Commissie voor de
milieueffectrapportage

Voetbalcomplex Egmond aan Den Hoef en vrijkomende locaties

Toetsingsadvies over het milieueffectrapport

15 september 2017 / projectnummer: 3235

Figuur 1: Zoekgebied fusielocatie (indicatief)

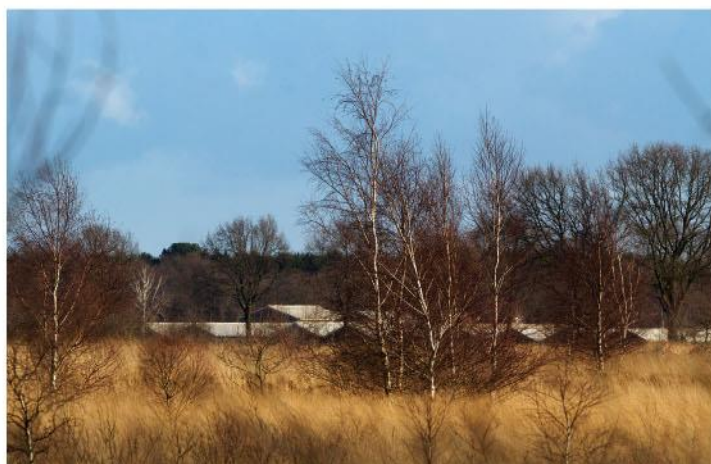
In het MER zijn inrichtingsvarianten van het voetbalcomplex onderzocht. De belangrijkste verschillen tussen de varianten zijn de ligging van de voetbalvelden en de landschappelijke inpassing van het complex. Het MER geeft aan dat er in het verleden locatiestudies zijn verricht voor het vinden van de fusielocatie van het voetbalcomplex. In eerste instantie ging men bij het zoeken uit van een fusie van 2 verenigingen waarbij de focus lag op kleinere terreinen. Na 2013 is het aantal fuserende verenigingen uitgebreid van 2 naar 3 waarbij binnen het zoekgebied (de “driehoek”) een viertal locaties is onderzocht. Ook is, buiten de driehoek, het huidige complex van de vv Zeevogels als locatie alternatief onderzocht.

In de bijlage van het MER is een toelichting op de locatieafweging opgenomen. Hieruit wordt op duidelijke en op navolgbare wijze toegelicht op welke motieven potentiële locaties zijn afgevalen en de locatie aan de Egmonderstraatweg als voorkeurslocatie is gekozen. De Commissie constateert dat in deze afweging het milieubelang echter onvoldoende is meegenomen. Soms zullen in de “trechtering” van mogelijke locaties uitsluitend pragmatische overwegingen een rol hebben vervuld, die bijvoorbeeld samenhangen met eigendomssituatie en de mogelijkheid voldoende gronden te verwerven. In andere gevallen is het van belang de milieueffecten wel in beeld te brengen.

De Commissie constateert dat het milieubelang niet in beeld is gebracht bij de afweging van de verschillende locatie alternatieven. Daarom adviseert de Commissie de locatieafweging aan te vullen met milieu-informatie door de milieueffecten van de verschillende locaties (kwalitatief) in beeld te brengen en een bondige beschrijving van de vergelijking van de alternatieve locaties op te nemen.
